Werfverslag 34

Vergadering van 21/06/2018

2807.15.STR

betreft.: **Gevelrenovatie**
projectlocatie: Zeedijk 341, 8430 Middelkerke

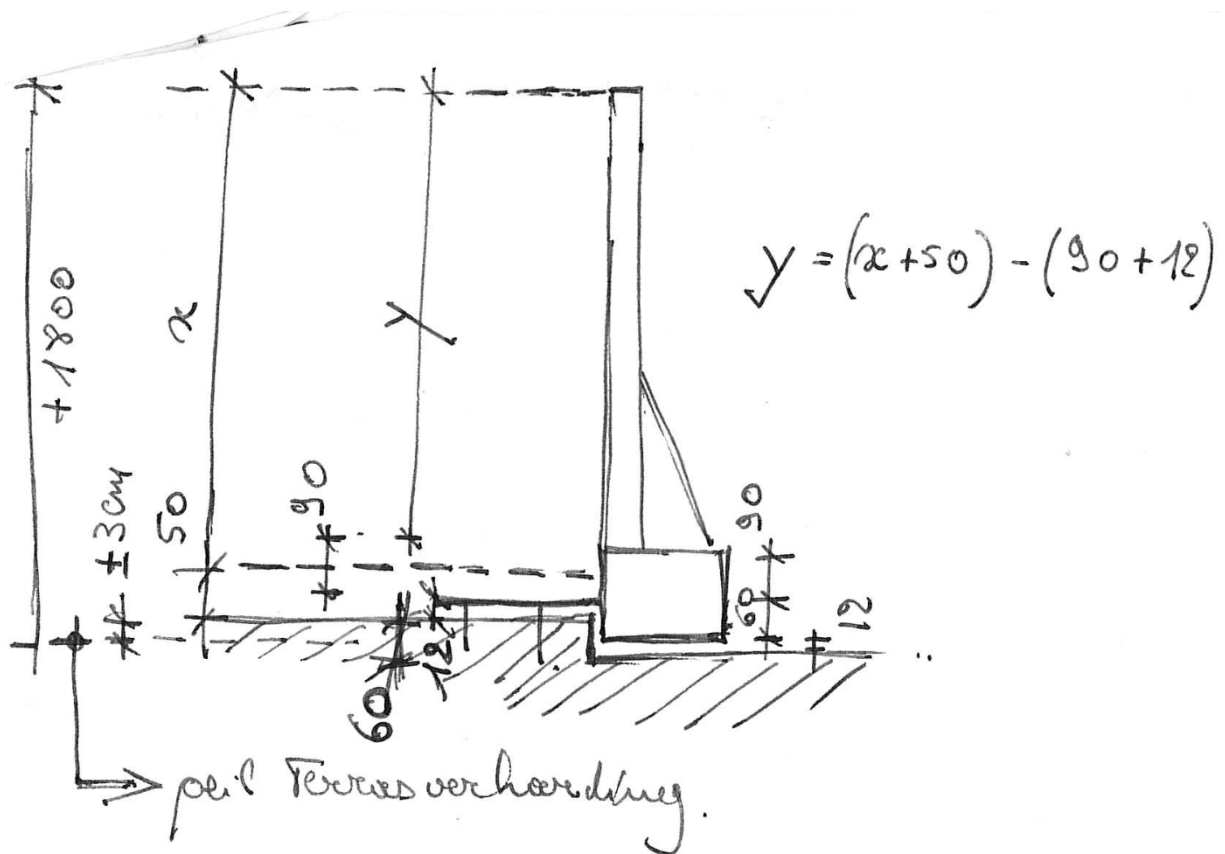
1. Consoles links en rechts: plaat waartegen de balk horizontaal wordt bevestigd aan de zijde van de dijk in plaats van de zijde terras.
2. Middenbevestiging aanpassen: centrale, dwarse betonbalk komt 6 cm hoger dan de langspositie, waarop de constructie onder de balustrade komt te liggen.
3. Spannende maat voor het tussenscherm: 3075 mm.
4. Tussenscherm: 5 cm boven de centrale betonbalk plaatsen.

De steun voor het tussenscherm dient even hoog te komen als het tussenscherm. De exacte uitvoeringsmaat x, dient nog doorgegeven te worden.

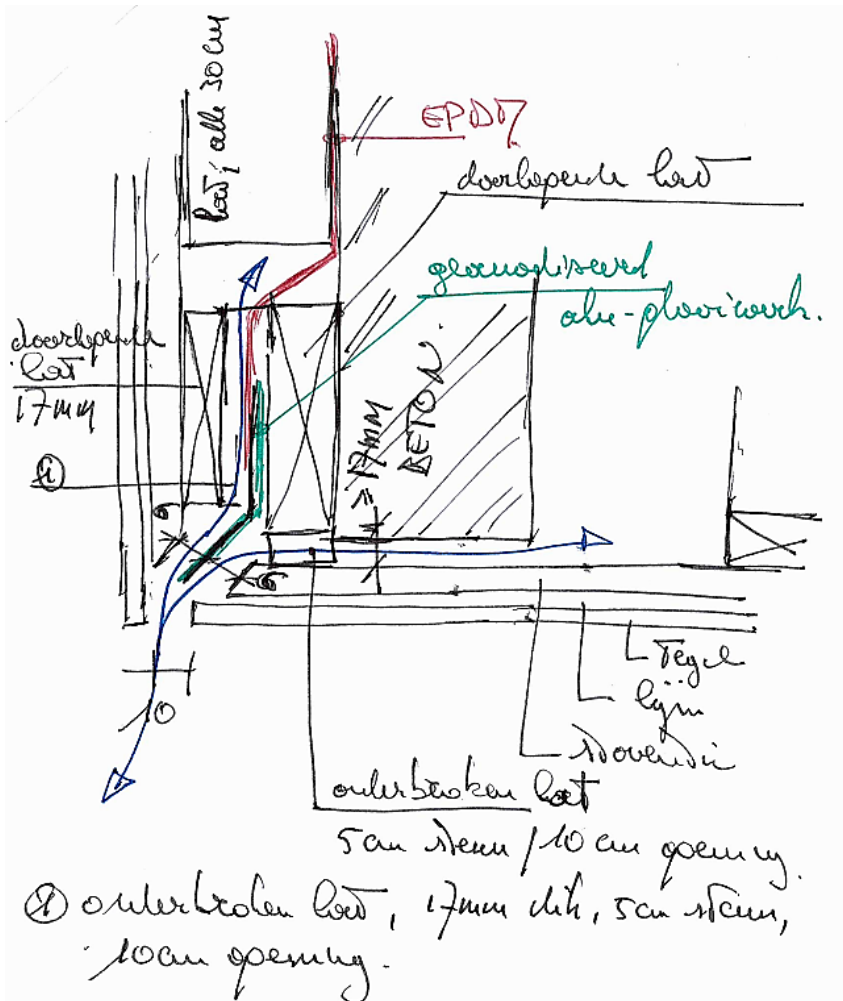
4. Detail hoekaansluiting balkon-front / balkonplafond : zie bijlage. Definitieve versie met akkoord van Sto (via JL).
5. Plafond in inkom:
 - circa 30 mm boven dagzijde blokkader;
 - zwarte plaat, natura (Eternit);
 - verdoken bevestiging.
6. Afvoer balkon gelijkvloers (spuwt op straat): verwerken net onder de gevelbekleding (zwart deel).
7. Attestatie houtbehandeling moet aangevuld worden met attest van de behandelaar omtrent het toegepaste product.
8. Bekleding voor de glasdallen: plaatsen op een kader in plaats van het voorziene metselwerk (om het drogen van de stovent-platen aan de achterzijde toe te laten).
9. Regenpijp rechts is hersteld aan de tapbuis doch de buis kan nog steeds niet afgenomen worden om de werken te kunnen uitvoeren (beugels + bouten zijn totaal verroest).

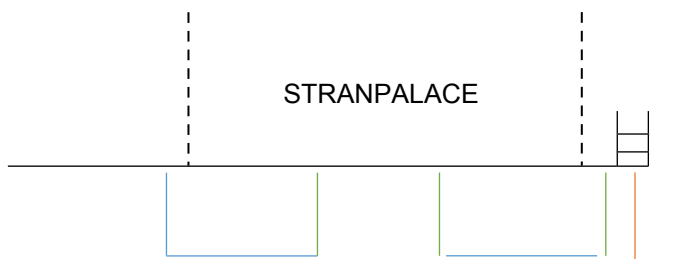
- technische fiches volledig te zijn;
 - details volledig te zijn.
7. Details hoek balkonbekleding dient te zorgen voor de ventilatie van het plafond en het balkonfront + drainage van het water ter hoogte van het balkonfront.
Principe opbouw detail :
